RAPPORTAGE

Aanvullend onderzoek op basis van het definitief ontwerp
Korte Muiderweg te Weesp

Terra Nostra

403.6146 (aanvulling)

Foto 2 links: Impressie van het te realiseren voetpad (geel), nieuw fietspadprofiel (rood) en de te herprofileren toplaag (blauw) nabij boom 14.

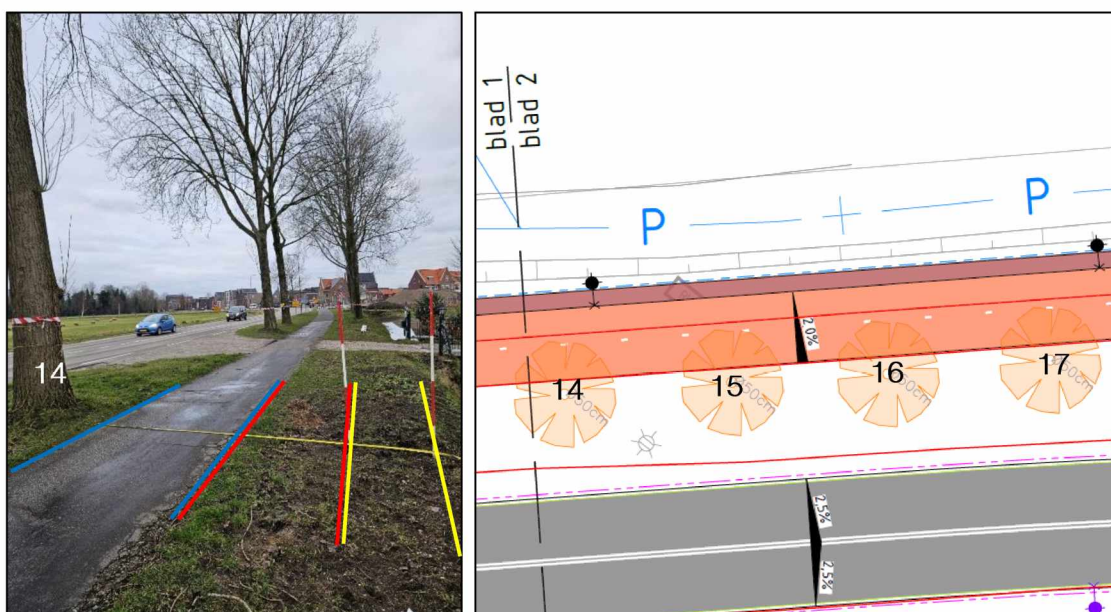
- 2.1.2 Ter hoogte van de populieren met boomnummer 12 t/m 20 wordt hergebruik gemaakt van het profiel van het bestaande fietspad. Hierbij wordt het fietspad verbreed in westelijke richting en wordt de deklaag van het fietspad vervangen, de fundatie van het bestaande fietspad blijft gehandhaafd (foto 2). Op basis hiervan zijn de te verrichten werkzaamheden beperkt in effect op wortelbeschadiging. Incidenteel zal hier oppervlakkige (stabiliteits)beworteling aangetroffen worden welke zal beschadigen door de werkzaamheden. Dit zal per individuele boom verschillen en ter plaatse bekeken moeten worden door een boomtechnisch toezichthouder. Bij beschadiging zullen de wortels verloren gaan/verwijderd dienen te worden, en zal de boom mogelijk aftakelen en uiteindelijk volledig afsterven. Hiernaast zal afhankelijk van de mate van wortelkap, dit invloed hebben op de stabiliteit van de bomen. Met mogelijk een risico op instabiliteit (windworp) tot gevolg.

Foto 3 links: Impressie van het te realiseren voetpad (geel), nieuw fietspadprofiel (rood), en de hoogte van de ophoging (oranje stippellijn) bij boomnummer 43.

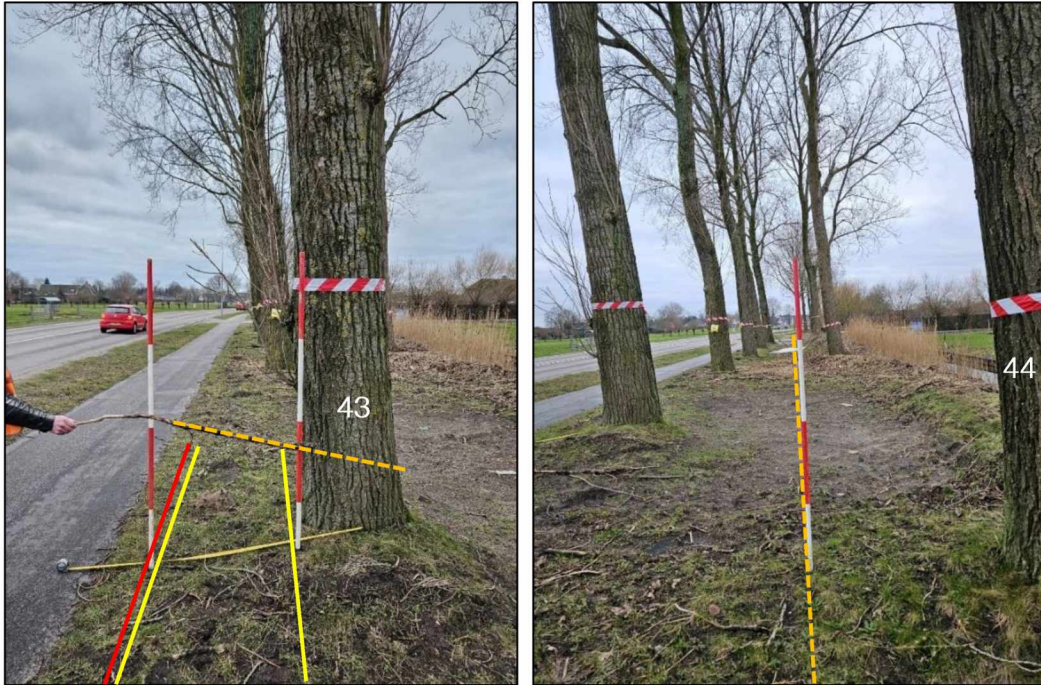
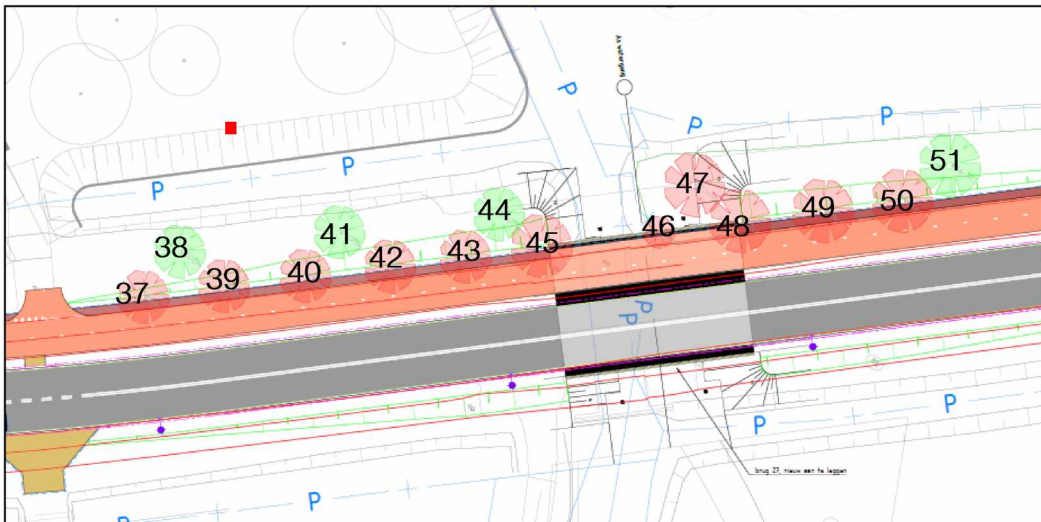
- 2.1.4 De bomen met boomnummers 38, 41, 44 en 51 nabij de te realiseren brug worden binnen het DO gehandhaafd. Het gaat hier om 5 populieren met een normale tot verminderde conditie. Bij het realiseren van de brug (circa 1,5 m +mv) wordt een talud (ophoging) richting de bomen gerealiseerd om de verhoging van de brug aan te laten sluiten op het maaiveldniveau. Het talud wordt tot respectievelijk 50-130 cm afstand van de stamvoet gerealiseerd. Hierbij zal er een verhoging in maaiveldniveau binnen de wortelkluitprojectie van de bomen zijn van > 10 cm +mv. Afhankelijk van de mate van ophoging verstoort dit de bodemgashuishouding en veroorzaakt verdichting van de bestaande bodem. Hierdoor zal er door de ophoging zowel structuurbederf van de bodem als wortelschade ontstaan. De bomen zullen hierdoor een terugval in conditie ervaren, waarbij er kroonsterfte zal optreden (afgestorven takken) en mogelijk verdere aftakeling van de huidige habitus. Het volledig afsterven van de bomen is in deze niet voorzien. Boomnummers 37, 39, 40, 42, 43, 45, 48, 49 en 50 bevinden zich binnen het op te hogen talud, waarbij de ophoging respectievelijk 1,3 m +mv bedraagt. Hiernaast staan de bomen nipt binnen of strak tegen de lijn van het te realiseren voet- en fietspad. Voor deze bomen is > 70 % aan

wortelverlies voorzien. Hierbij zullen deze afsterven en een direct instabiliteitsrisico vormen. Boomnummer 46 en 47 bevinden zich binnen het tracé van de watergang in de nieuwe situatie.

Foto 5 links: Impressie van het te realiseren voetpad (geel) en nieuw fietspadprofiel (rood) bij boomnummer 54. Figuur 4: Uitsnede uit ontwerp met boomnummers. De gele cirkel bij boomnummer 53 geeft werkelijke stamdiameter weer (80 cm).

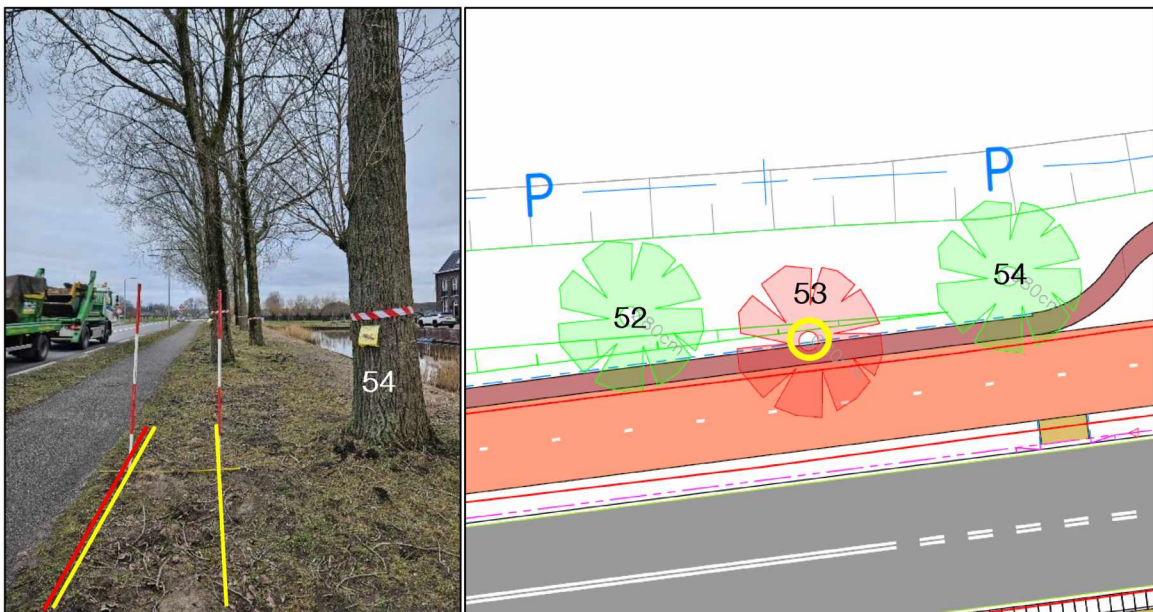
2.1.5 Te hoogte van boomnummer 52, 53 en 54 wordt het bestaande fietspad vervangen door een gecombineerd voet- en fietspad. Het voetpad met een theoretische inbouwdiepte van 38 cm -mv wordt op 210 cm vanuit het hart van de stam van boomnummer 52 en op 180 cm bij boom 54 gerealiseerd. Het fietspad wordt gerealiseerd op circa 300 cm vanuit het hart van de stammen, deze heeft een theoretische inbouwdiepte van 71 cm -mv. Tijdens het veldwerk in de reeds uitgevoerde BEA zijn hier op 85 cm uit het hart van de stam aan de waterzijde, op circa 15 cm -mv, stabiliteitswortels aangetroffen van \varnothing 270 mm. Naar verwachting zal de intensiteit en diameter van de beworteling richting bestaand fietspad en verder van de boom gelegen, minder zijn. Echter zullen er incidenteel binnen het te ontgraven profiel forse wortels aangetroffen worden. Dit zal tijdens het uitvoeren van de werkzaamheden ter plaatse bekeken moeten worden door een boomtechnisch toezichthouder. Boomnummer 53 (figuur 4) bevindt zich binnen het tracé van het voetpad, deze boom kan hierdoor niet gehandhaafd worden.

Foto 7 rechts: Foto uit eerder de uitgevoerde BEA met beworteling van \varnothing 180 mm in de fundatielaag van het fietspad nabij boomnummer 74.

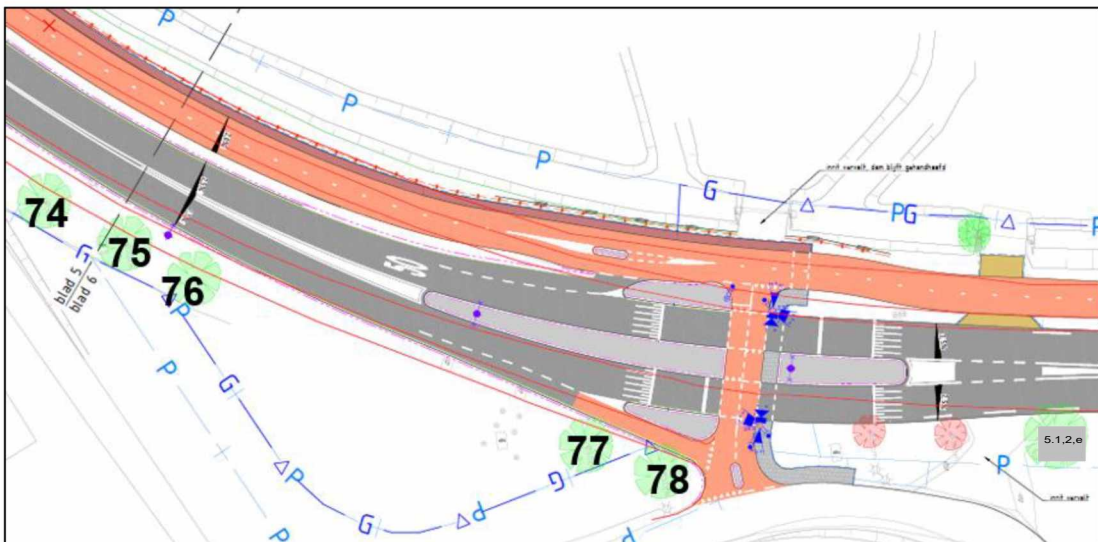
2.1.6 De bomen met boomnummers 74 t/m 78 en 81 in het noordelijk deel van het projectgebied worden gehandhaafd binnen het DO. Het betreft 6 essen met waarvan de conditie is beoordeeld als verminderd tot sterk verminderd. Binnen het DO komt de inrit nabij boom 81 te vervallen. Dit zal in zeer beperkte mate wortelschade veroorzaken mits hier met beleid de verharding wordt verwijderd. Nabij boomnummer 74, 75 en 76 wordt het bestaande fietspad verwijderd. Hierbij is in de voorgenomen situatie geen nieuwe verharding aanwezig. Echter is er beworteling tot onder en in de fundatielaag van het fietspad aanwezig. Bij het volledig verwijderen van het bestaande fietspad worden tevens deze wortels verwijderd. Dit resulteert in het uitgesteld (< 5 jaar) afsterven van de bomen met daarbij een direct stabiliteitsrisico na uitvoering van de werkzaamheden. De wortels kunnen gehandhaafd blijven bij het werken met beleid en het op handkracht verwijderen van het asfalt nabij de beworteling. Nabij boomnummer 77 en 78 wordt het oude fietspad verwijderd, hiervoor geldt hetzelfde als voor boomnummer 74, 75 en 76. Echter wordt er verder bij de bomen vandaan (75 cm en 30 cm) wel een nieuwe aansluiting van het fietspad gerealiseerd met een inbouwdiepte van 71 cm -mv. Hierbij zullen er incidenteel stabiliteitswortels aangetroffen

worden. De omgang met deze beworteling en de effecten hiervan op boomnummer 77 en 78 zullen in het veld tijdens de werkzaamheden beoordeeld moeten worden door een boomtechnisch toezichthouder.

Foto 8 links: Impressie van het te realiseren fietspadprofiel (rood) bij boomnummer 6.

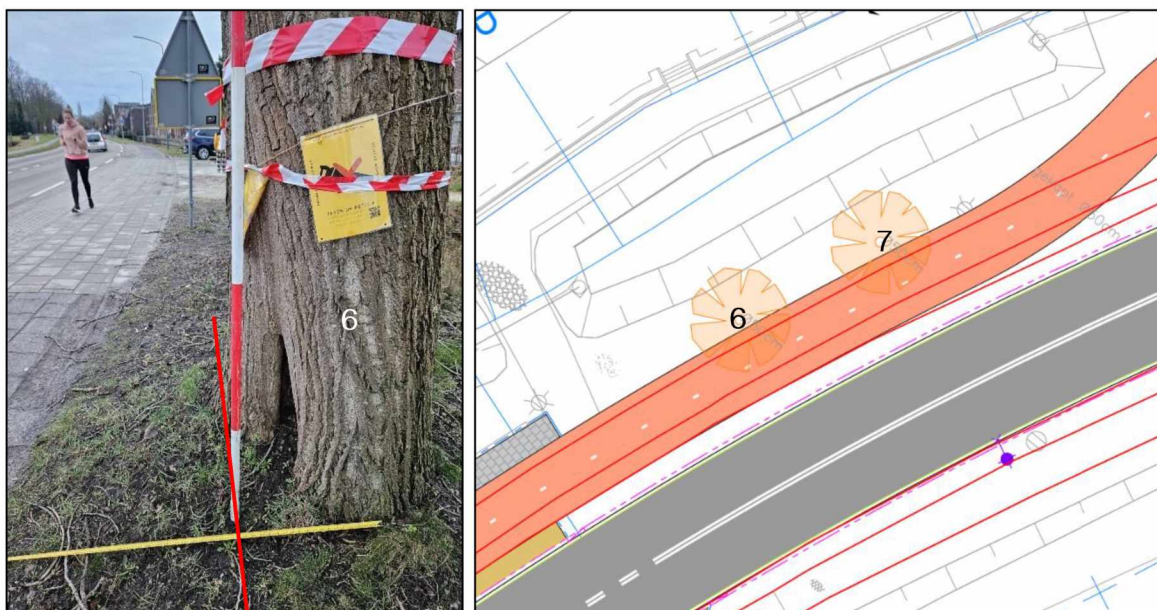
2.2.1 Bij boom 6 en boom 7 is binnen de aanpassing van het DO gekozen voor het achterwege laten van het voetpad ten behoeve van de ruimte voor de boom. Met betrekking tot het aangrenzende fietspad wordt deze hier aan beide zijden verbreed. Het fietspad wordt gerealiseerd met een inbouwdiepte van 71 cm -mv en komt tot binnen de stamvoet te liggen van boom 6 (foto 7) en op 13 cm vanaf de stamvoet van boom 7. Hierbij is > 60% wortelvolumeverlies en een direct risico op instabiliteit voorzien. Hierdoor kunnen beide bomen niet gehandhaafd blijven.

Foto 9 links: Impressie van het te realiseren voetpad (geel) en nieuw fietspadprofiel (rood) bij boomnummer 31.
Figuur 7: Uitsnede uit ontwerp met boomnummers.

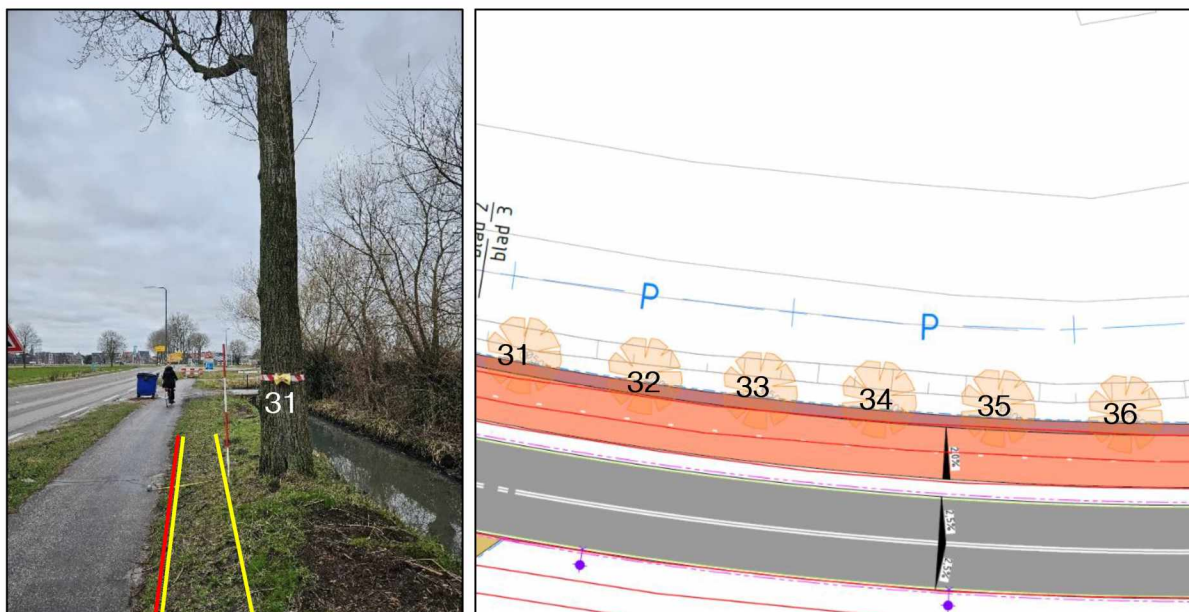
2.2.2 Ter hoogte van boomnummer 31 t/m 36 wordt het bestaande fietspad vervangen door een aaneengesloten voet- en fietspad. Het voetpad met een theoretische inbouwdiepte van 38 cm -mv wordt op respectievelijk 50-75 cm vanuit het hart van de stam van boomnummer 31 t/m 36 gerealiseerd. Het fietspad op respectievelijk 130-150 cm vanuit het hart van de stam, met een theoretische inbouwdiepte van 71 cm -mv. Tijdens het veldwerk in reeds uitgevoerde BEA zijn hier op 85 cm uit het hart van de stam aan de fietspadzijde, vanaf circa 30 cm -mv, stabiliteitswortels aangetroffen van \varnothing 120 mm. Hierbij is > 60% wortelvolumeverlies en een direct risico op instabiliteit voorzien. Hierdoor kunnen deze 6 bomen niet gehandhaafd blijven.

Foto 10 links: Impressie van het te realiseren voetpad (geel) bij boomnummer 55.

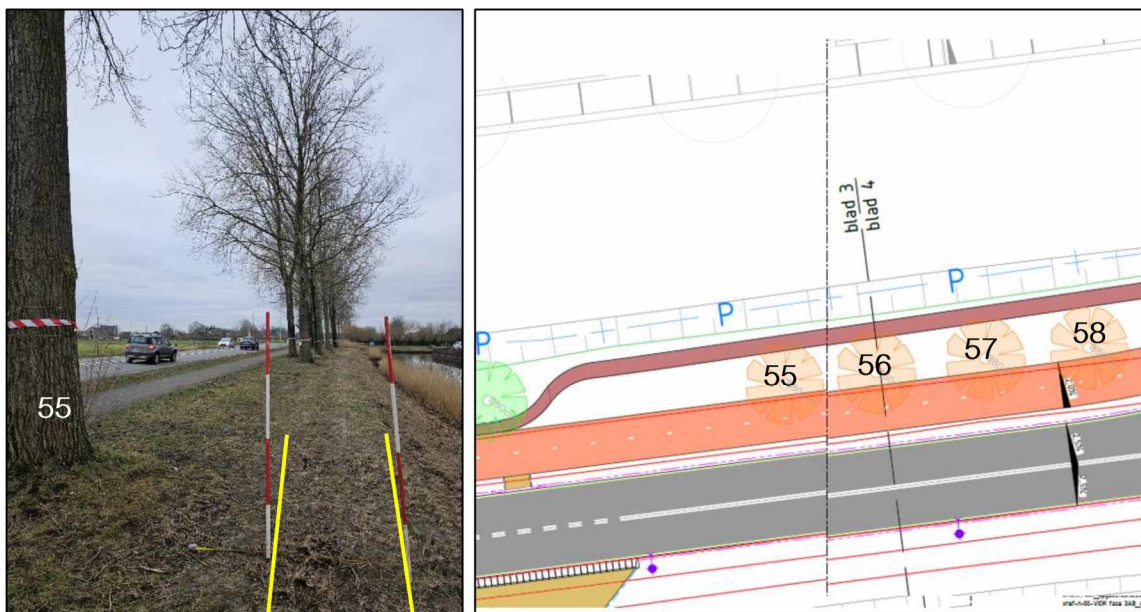
- 2.2.3 Ter hoogte van de populieren met boomnummer 55 t/m 58 wordt het voetpad achter de bomen aangelegd op 310 cm vanaf het hart van de stam. Tijdens het veldwerk in de reeds uitgevoerde BEA is hier vanaf 10 cm -mv intensieve beworteling tot \varnothing 270 mm aangetroffen. Het fietspad wordt verbreed richting de bomen. Deze komt op een afstand van circa 75 cm vanuit het hart van de stam van boomnummer 55, 56 en 58 te liggen. Bij boomnummer 57 is dit circa 100 cm. Hierbij wordt het fietspad bij boomnummer 55, 56 en 58 (stamdiameter \varnothing 80 cm) tot in de stamvoet aangelegd. Hierbij is > 60% wortelvolumeverlies en een direct risico op instabiliteit voorzien. Hierdoor kunnen deze 4 bomen niet gehandhaafd blijven.

Foto 11 links: Impressie van het te realiseren voetpad (geel) bij boomnummer 55.
 Figuur 9: Uitsnede uit ontwerp met boomnummers.

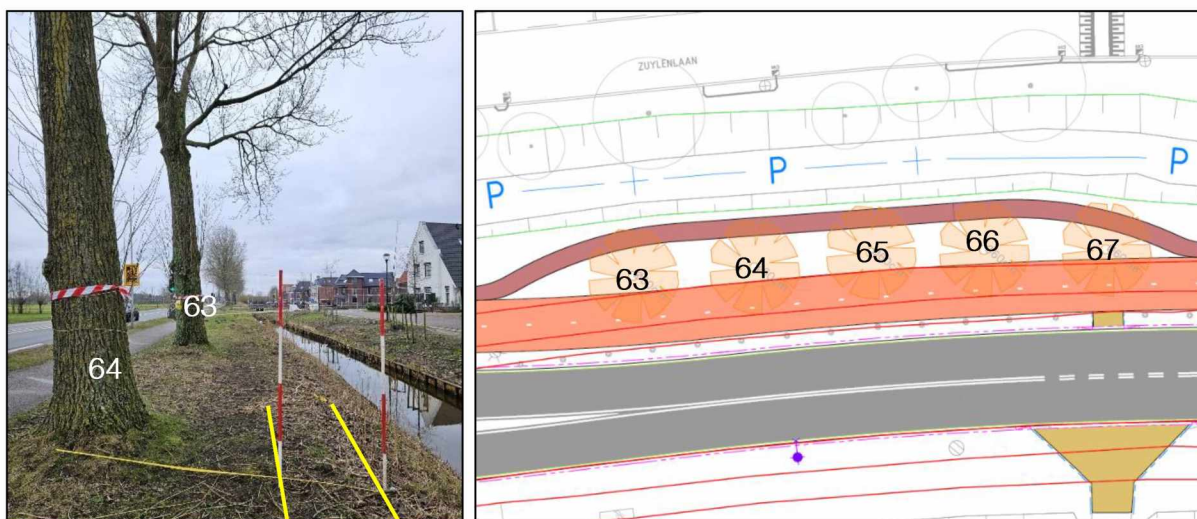
- 2.2.4 Ter hoogte van de populieren met boomnummer 63 t/m 67 wordt het voetpad achter de bomen aangelegd op 210 cm vanaf het hart van de stam. Tijdens het veldwerk in reeds uitgevoerde BEA is hier vanaf 10 cm -mv intensieve beworteling tot $\text{Ø} 270$ mm aangetroffen. Bij het realiseren van het voetpad met een inbouwdiepte van 38 cm -mv zal er > 60% wortelvolumen verloren gaan en een direct risico op instabiliteit ontstaan. Het fietspad wordt verbreed richting de rijbaan. Deze komt op een afstand van circa 100 cm vanuit het hart van de stam van de bomen te liggen. Waarbij de profiellijn van het oude fietspad gehandhaafd blijft bij boomnummer 64, 65 en 66 (aan de kant van de bomen). Bij het realiseren van het fietspad met een theoretische inbouwdiepte van 71 cm -mv zal er > 60% wortelvolumen verloren gaan en een risico op instabiliteit ontstaan. Hierdoor zijn de bomen niet te handhaven. Echter is het voor deze bomen mogelijk aanpassingen te doen in het ontwerp.

Foto 12 links: Impressie van het te realiseren voetpad (geel) bij boomnummer 68.
 Figuur 10: Uitsnede uit ontwerp met boomnummers.

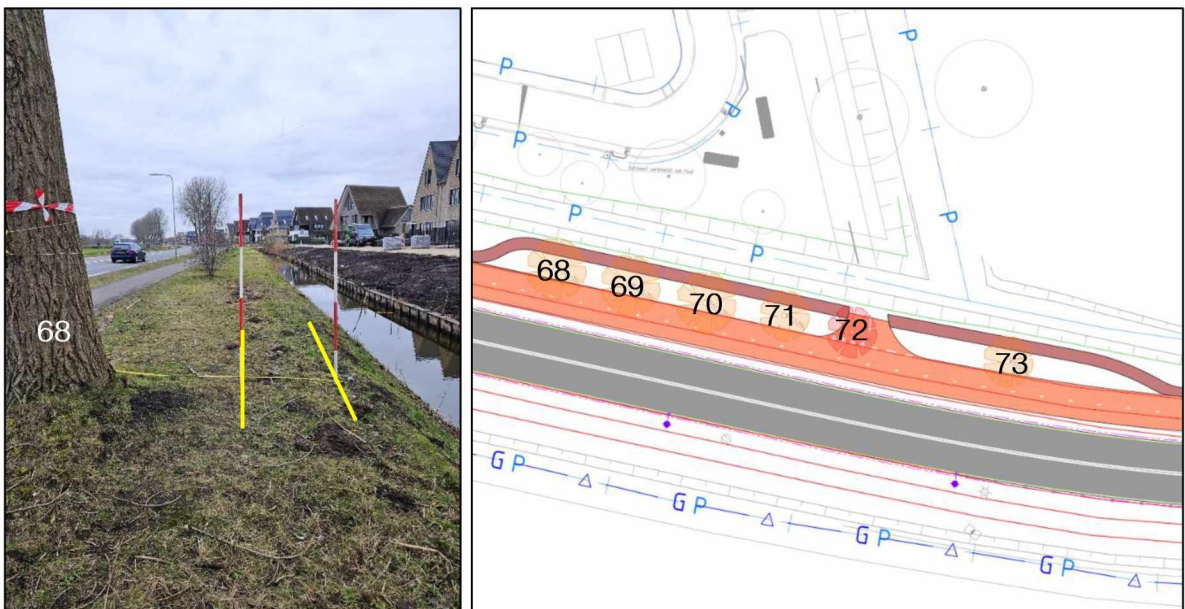
- 2.2.5 Ter hoogte van de populieren met boomnummer 68 t/m 73 wordt het voetpad achter de bomen aangelegd op 160 cm vanaf het hart van de stam. Tijdens het veldwerk in reeds uitgevoerde BEA is hier vanaf 10 cm -mv intensieve beworteling tot \varnothing 180 mm aangetroffen. Bij het realiseren van het voetpad met een inbouwdiepte van 38 cm -mv zal er > 60% wortelvolumen verloren gaan en een direct risico op instabiliteit ontstaan. Het fietspad wordt verbreed richting de rijbaan. Deze komt op een afstand van circa 90 cm vanuit het hart van de stam van de bomen te liggen. Waarbij de profiellijn van het oude fietspad gehandhaafd blijft (aan de kant van de bomen). Bij het realiseren van het fietspad met een theoretische inbouwdiepte van 71 cm -mv zal er > 60% wortelvolumen verloren gaan en een risico op instabiliteit ontstaan. Boomnummer 72 bevindt zich in het tracé en kan om deze reden niet gehandhaafd blijven. Voor de overige bomen is het echter mogelijk aanpassingen te doen in het ontwerp.
